**Дополнение 103003-0000020-30 ДРЭ
к Руководству по эксплуатации 103003-0000020 РЭ**

2.2.6 СТОЯНОЧНЫЙ ТОРМОЗ

Рисунок 2.7.1

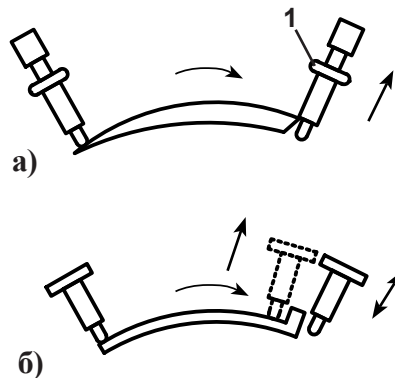
Кран привода стояночного тормоза может иметь один из двух видов рукоятки с разными вариантами фиксации. В первом варианте, рукоятка, преодолевая сопротивление пружины, перемещается назад в положение постановки на стояночный тормоз и в конце хода происходит ее автоматическая фиксация. Для возврата рукоятки в положение «расторжено» необходимо приподнять кольцо 1 (рис. 2.7.1 а) и вернуть ее в положение снятия со стояночного тормоза. Во втором варианте рукоятку при перемещении назад необходимо приподнимать в конце хода для установки в заднее фиксированное положение «заторможено» и для вывода из него.

ВНИМАНИЕ: ПЕРЕМЕЩЕНИЕ РУКОЯТКИ С УСИЛИЕМ В ПОЛОЖЕНИЕ «ЗАТОРМОЖЕНО» БЕЗ ЕЕ ПОДЪЕМА МОЖЕТ ПРИВЕСТИ К ПОЛОМКЕ ФИКСИРУЮЩЕГО ВЫСТУПА
